Številka: 35012-17/2022-3340/46
Datum: 30. 11. 2022

**MNENJE K OSNUTKU
OBČINSKEGA PODROBNEGA PROSTORSKEGA NAČRTA 374 MED TOLSTOJEVO IN
MAŠERA SPASIČEVO - VZHOD**

- Občinski podrobni prostorski načrt 374 Med Tolstojevo in Mašera Spasičevo -vzhod, (izdelal Kalan Šabec Kalan arhitekti, št. UP 21-008-IZH, oktober 2022).

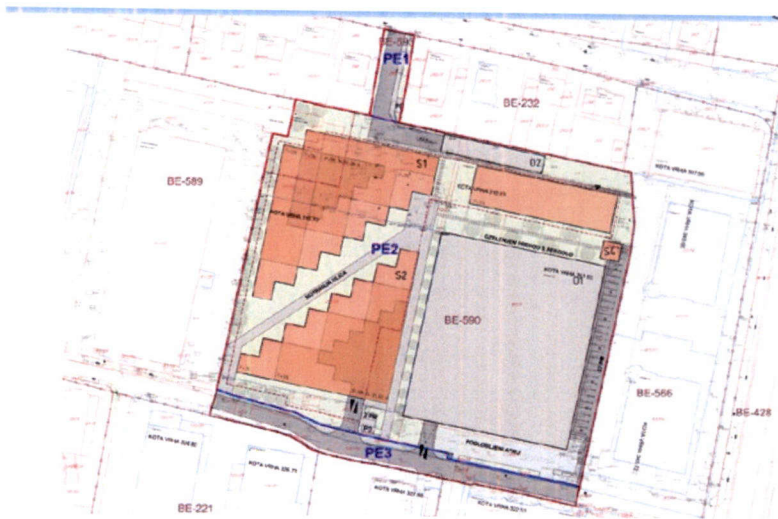
Zaradi nejasnosti zazidalne situacije je ZVKDS OE Ljubljana zaprosil za dopolnitev gradiva. Po e-pošti smo dne 18.11.2022 s strani Šabec Kalan Šabec arhitekti prejeli dopolnitev osnutka, v katerem je razvidno, da je objekt S3 na vzhodni strani poravnan z objektom O1 in grafični prikaz korigirane arhitekturno zazidalne situacije, kot je prikazano spodaj:

Poudarjamo, da mora biti pri objektih O1, S3 in S4 prvotna zazidalna zasnova v celoti ohranjena.

Na osnovi prejetih gradiv in dopolnitve osnutka menimo, da je predlagana prostorska ureditev sprejemljiva z vidika varstva kulturne dediščine.
